## **Informe Consolidado de Solicitud de Aclaraciones, Rectificaciones y/o Ampliaciones Complementario al Estudio de Impacto Ambiental del Proyecto "Tramo 3 Línea 9 Metro de Santiago, La Pintana Puente Alto"**

Nombre del Titular : EMPRESA DE TRANSPORTE DE PASAJEROS METRO S.A.  
Nombre del Representante Legal : María Ignacia Castro Cruz  
Dirección : AV. LIBERTADOR BERNARDO O HIGGINS 1414

El presente Informe Consolidado de Solicitud de Aclaraciones, Rectificaciones o Ampliaciones al Estudio de Impacto Ambiental del proyecto "Tramo 3 Línea 9 Metro de Santiago, La Pintana Puente Alto", contiene las observaciones generadas en virtud de la revisión de la Adenda.

Figura 2: Pique de Construcción 20 (PC-20)

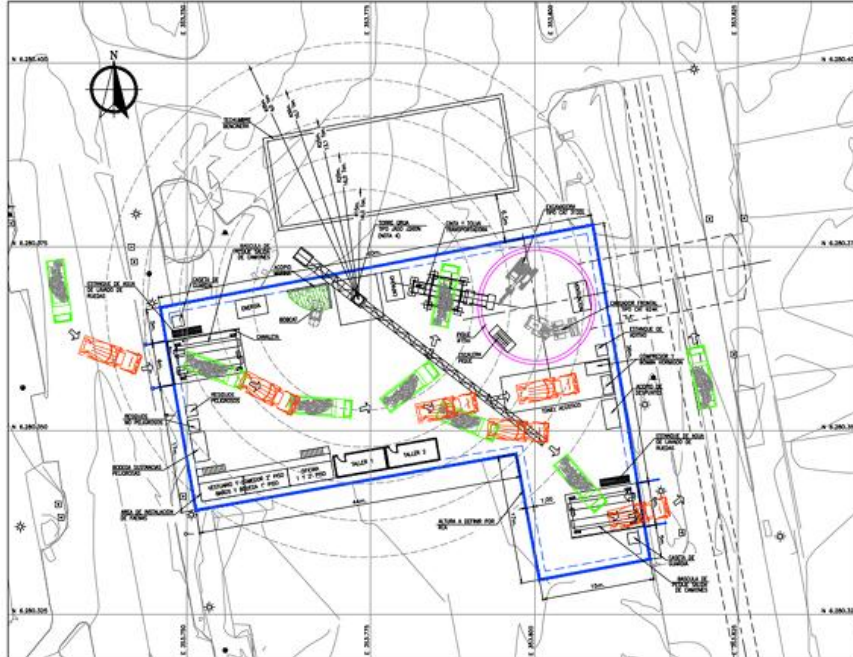
- 4.5 En relación con la respuesta N°4.68 de la Adenda, si bien se identifica que la propuesta de IIFF del PC-20 no considera la ocupación de la vereda, según se muestra en la Figura 1, dicha representación gráfica no se condice con lo declarado en figuras y planos adjuntos a los antecedentes presentados, tal como se observa en la Figura 2. Se solicita aclarar.

En consideración de esta inconsistencia, se solicita adjuntar los planos actualizados correspondientes a las estaciones y piques de construcción cuyos cierres perimetrales fueron modificados o previamente observados (en el ICSARA o ICSARA Complementario), de manera que la información gráfica sea consistente con lo indicado en la respuesta a la observación.

Figura 7: Sentidos de tránsito de la caleta de Acceso Sur

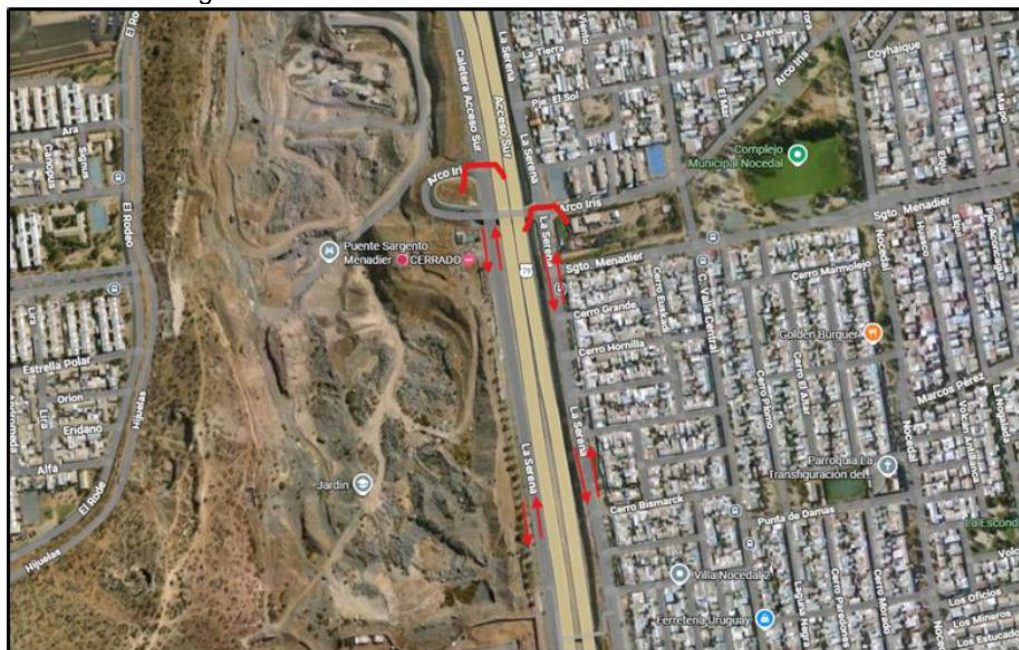
4.15.4 En el escenario de “situación actual” de modelación en SATURN, se solicita corregir los sentidos de tránsito de la caleta de Acceso Sur ya que se codifican como arcos unidireccionales a ambos costados de la autopista Acceso Sur, pero estos tienen bidireccionalidad en algunos tramos. Tanto la caleta poniente como la caleta oriente son bidireccionales desde el paso superior Arco Iris hacia el sur. Esto debe representarse correctamente ya que el próximo cruce entre caletas del Acceso Sur está 4 kilómetros hacia el sur.

Figura 8: Ejemplo Red SATURN

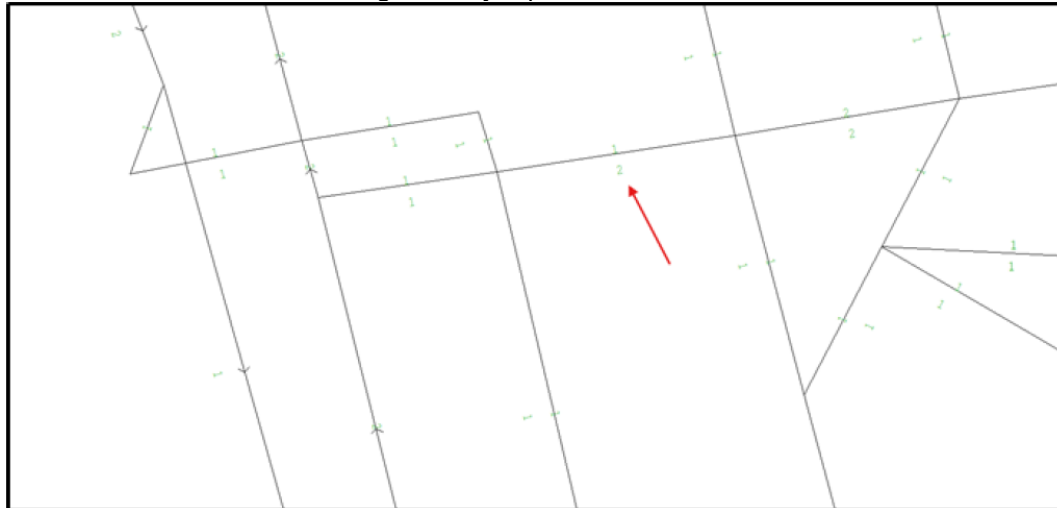
- 4.15.6 En la modelación en SATURN, se solicita corregir el número de pistas de Sgto. Menadier entre Valle central y Nosedal, dirección poniente-oriental ya que se modela con dos pistas, pero actualmente está cuenta solo con una pista en buena parte del tramo. A continuación, se muestra el arco exacto que requiere la modificación.
